DEILISKIPULAG AKRANESHAFNAR BREYTING Á AÐALHAFNARGARÐI

Breytt deiliskipulag, mkv. 1:1000

AKRANESKAUPSTAÐUR SKIPULAGS- OG UMHVÆRISSVIÐ	
TEIKNISTOFA ARKITEKTA GYLFI GUÐJÓNSSON OG FÉLAGARÉNH. arkitektar hf.	Deiliskipulag Akraneshafnar
KAUFANGI VÍMFARAVEG 600 AKRANES SÍMI 401 5508 NETIÐ: www.teiknistafoa.is	Breyting á Aðalhafnargarði
HANNAÐ	VERK 17-433
TEIKNAD 04. ág	BLAÐ 01
DAGS 25.7.2018	
KVARN 1:1.000, blaðstærð A1	BREYTT

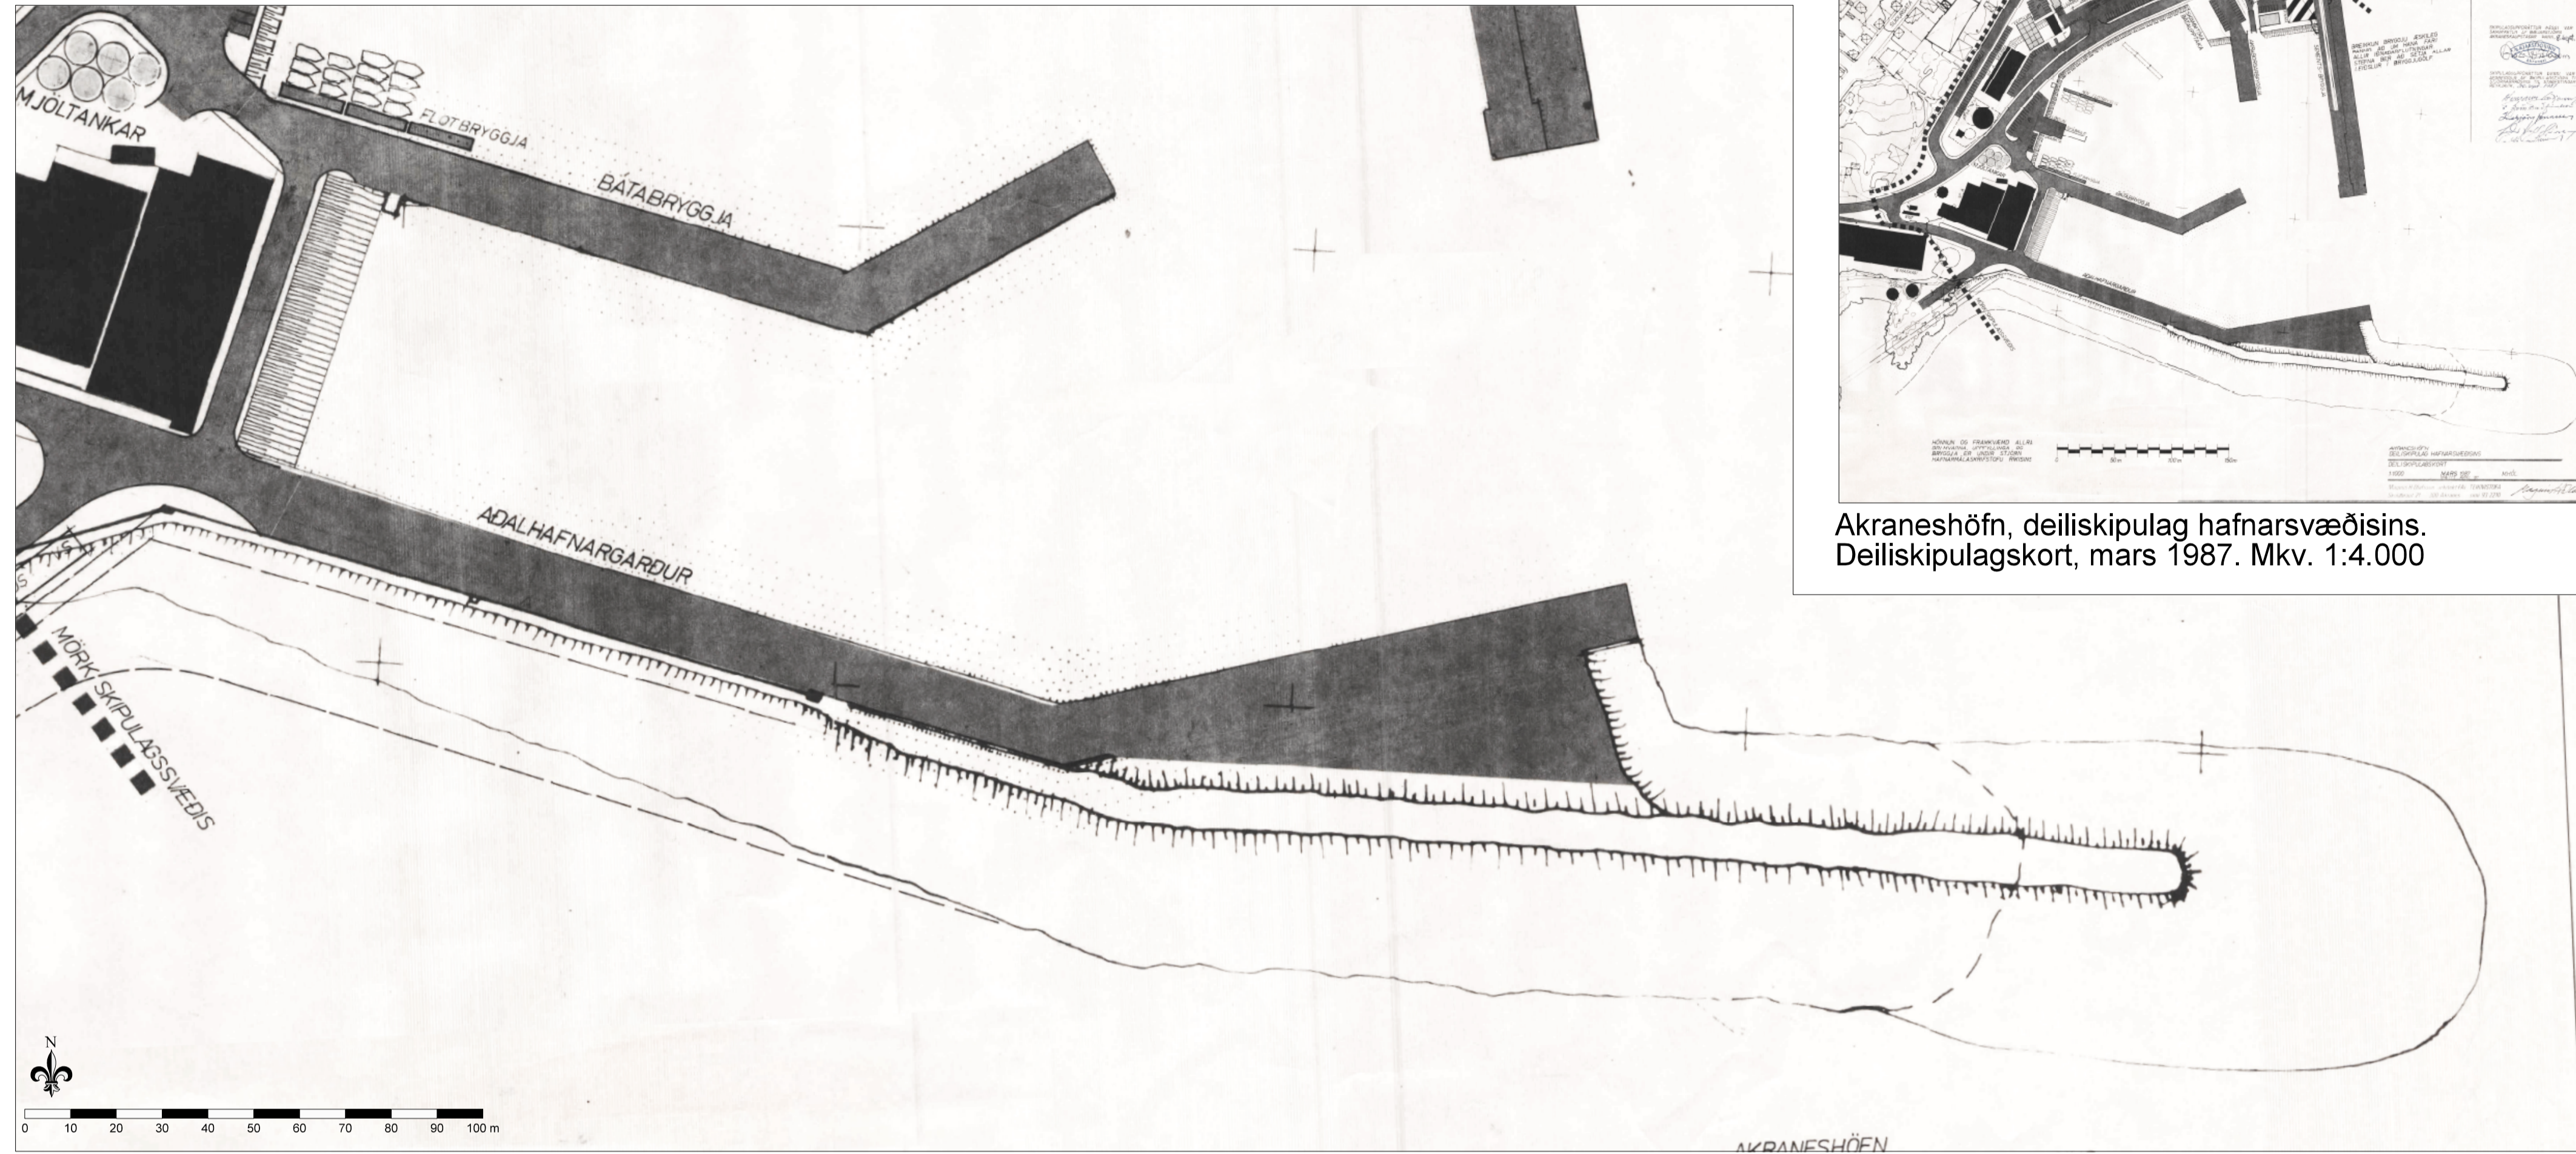
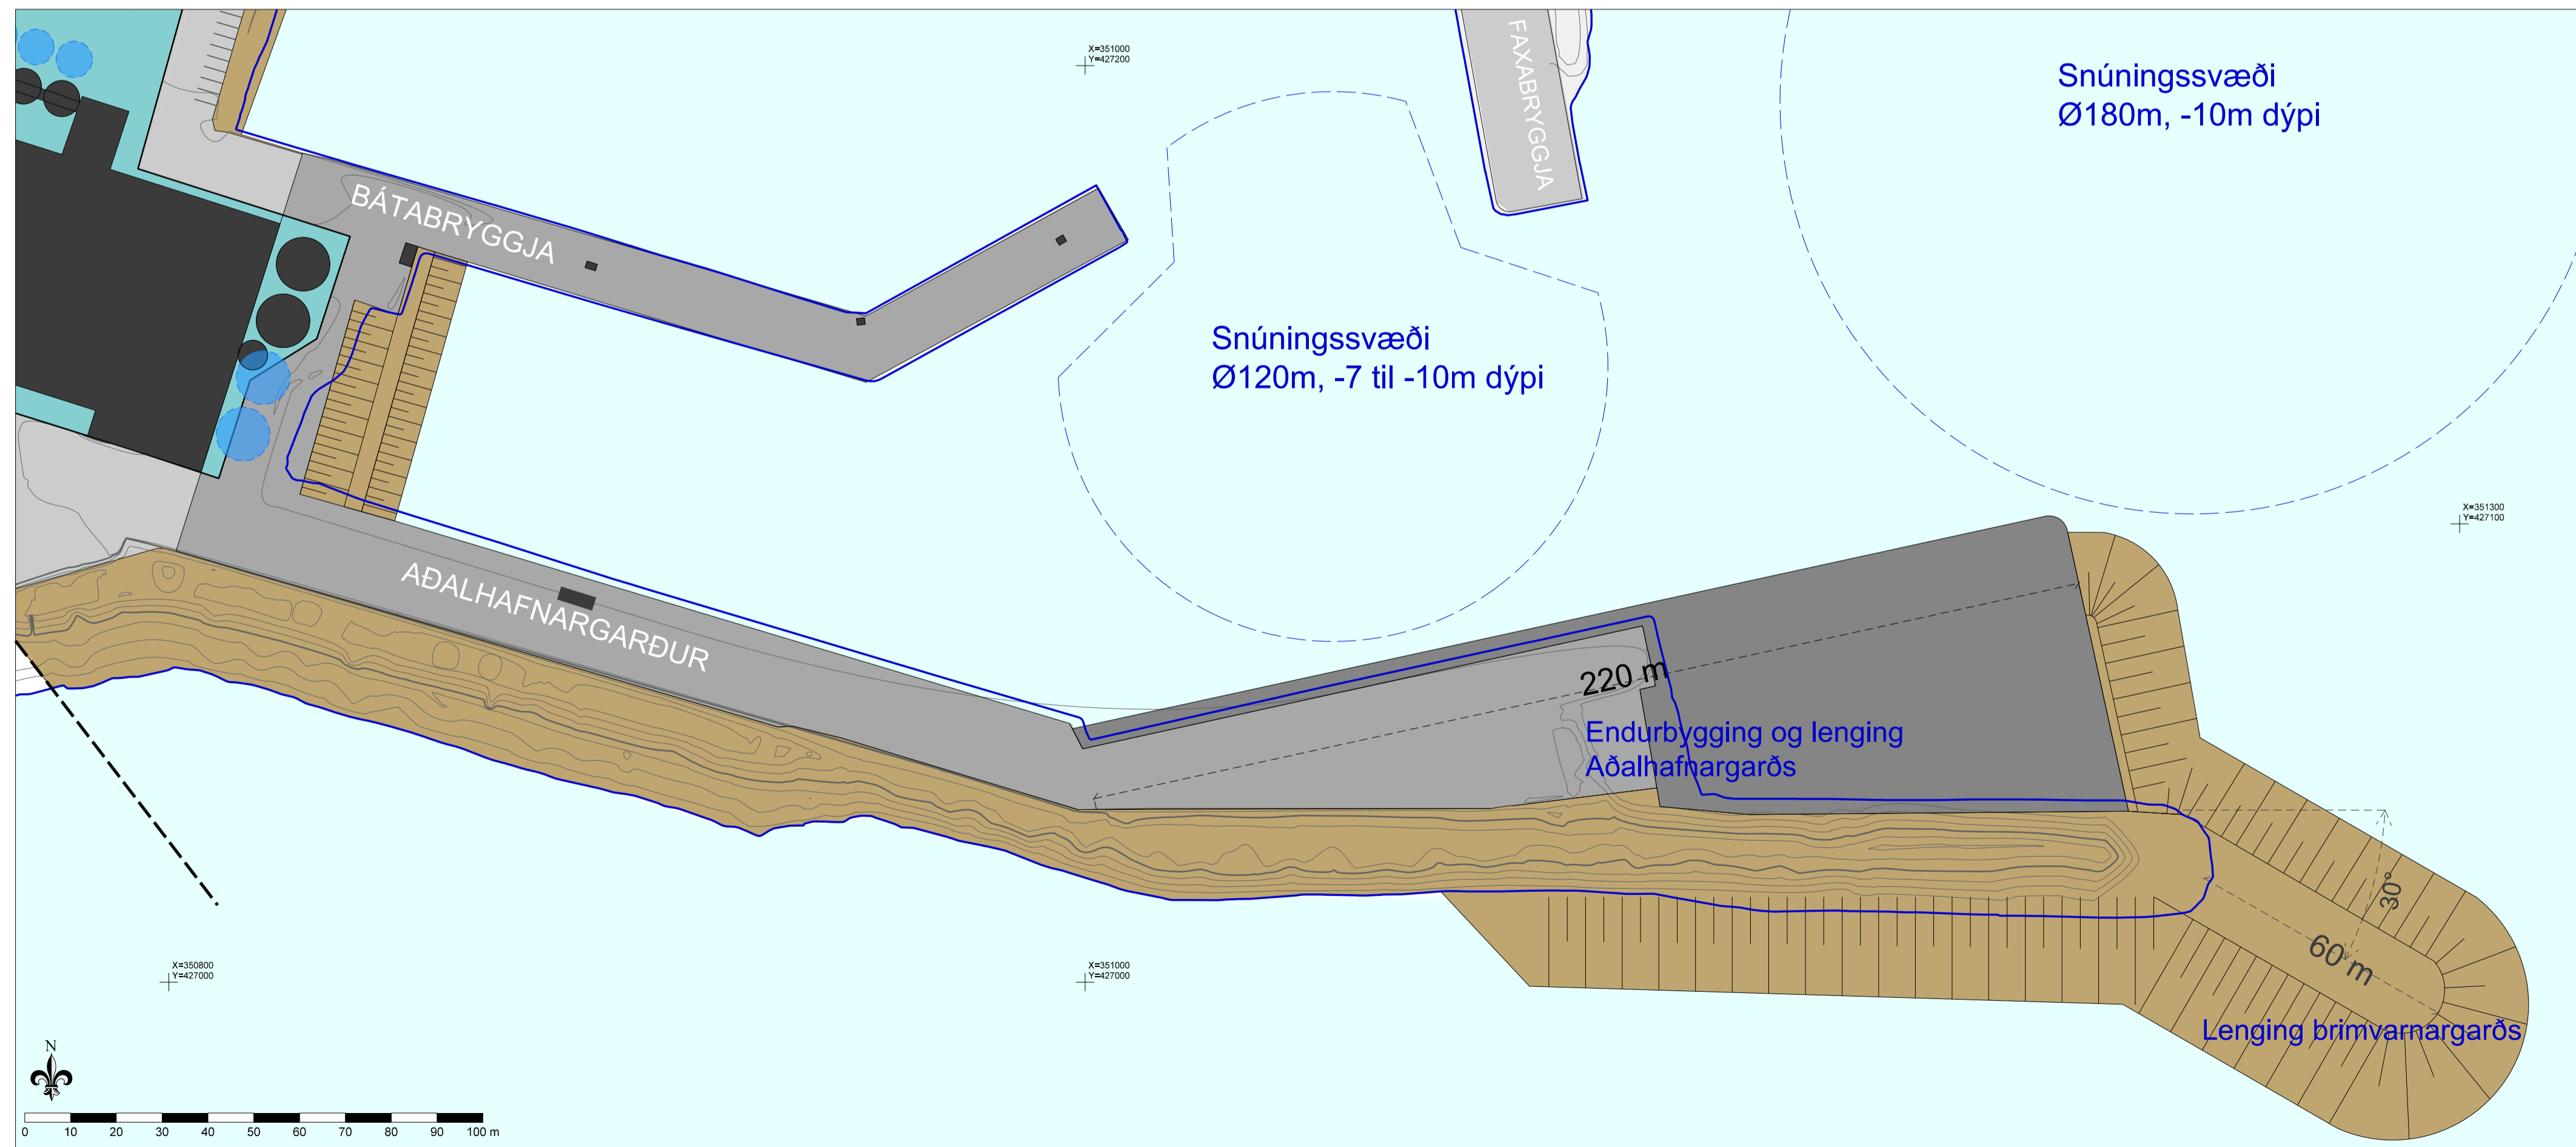
Um er að ræða breytingu á hluta skipulagssvæðis við Aðalhafnargarð. Breytingin felst í lengingu brimvarnargarðs með fyllingu innan við garðinn, endurnýjun á eldri bryggju og öldudeyfingu á milli Aðalhafnargarðs og Bátabryggju.

- Nýr hafnarbakki (framlenging) með um 220 m viðlegu (90 metra lenging núverandi bakka) með um 11 m dýpi.
- Dýpkun á snúningssvæði innan hafnar. Snúningssvæði með um 120 m þvermáli og dýpi 10 m.
- Dýpkun á snúningssvæði utan hafnarmynnis. Snúningssvæði um 180 m þvermáli og dýpi 11 m.
- Brimvarnargarður lengdur um 60 m.
- Öldudeyfing milli Aðalhafnargarðs og Bátabryggju.
- Nýr texti í kafla „Aðalhafnargarður“ í greinargerð: Kanna skal áhrif lengingarinnar brimvarnargarðs skv. skipulagsbreytingum 2018 á sandflutninga og sandbúskap Langasands áður en ráðist verður í framkvæmdir. Breytta hönnun og/eða mannvirki til mótvægis skal sýna á breyttu deiliskipulagi ef umfang breytinga/mannvirka gefur tilefni til.
